**ВИНТЫ К ОПРАВКАМ ДЛЯ КРЕПЛЕНИЯ  
ТОРЦОВЫХ ФРЕЗ**
**Конструкция и размеры**

Arbor screws for fixing end cutters.  
Design and dimensions

**ГОСТ  
13039-83**

Изменение № 1 ГОСТ 13039—83 Винты к оправкам для крепления торцовых фрез. Конструкция и размеры

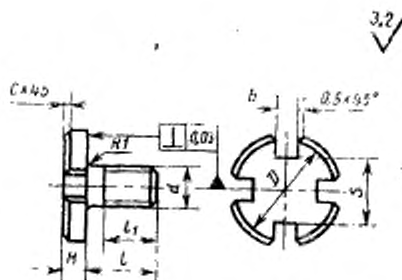
Пункт 1. Чертеж. Продлить линию диаметра  $D$  до наружного контура головки винта;

таблица. Графы  $I$ ,  $H$ , «Масса, кг, не более» изложить в новой редакции:

Обозначение винта	$I$	$H$	Масса, кг, не более
6000—0011	16	6	0,017
6000—0012	18	7	0,036
6000—0013	22	8	0,062
6000—0014	26	9	0,118
6000—0015	30	10	0,208
6000—0016	36	10	0,322
6000—0017	36	10	0,0390
